EMPRESA NACIONAL PROMOTORA DE DESARROLLO TERRITORIAL – ENTERRITORIO

“ADQUISICIÓN DE LOS ELEMENTOS BGO SUPER ESPECTOMETRO DE RAYOS GAMMA CON MEMORIA, PARA DAR CUMPLIMIENTO AL CONTRATO INTERADMINISTRATIVO NO. 222004”.

INA-031-2022

DOCUMENTO DE OBSERVACIONES PRESENTADAS AL PROYECTO DE TÉRMINOS Y CONDICIONES

Pantalla: 128 x 64 píxels, 1.18" x 2.38"

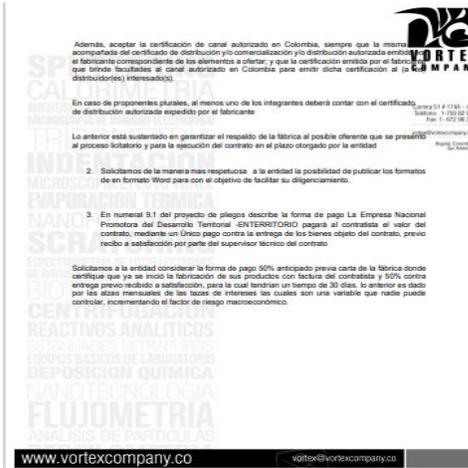
Solicitamos a la entidad se corrija la medida de la pantalla debido que es 1.18" x 2.33" y por favor eliminar la característica de píxeles debido a que en la actualización de del brochure ya no aparece en la información técnica del instrumento
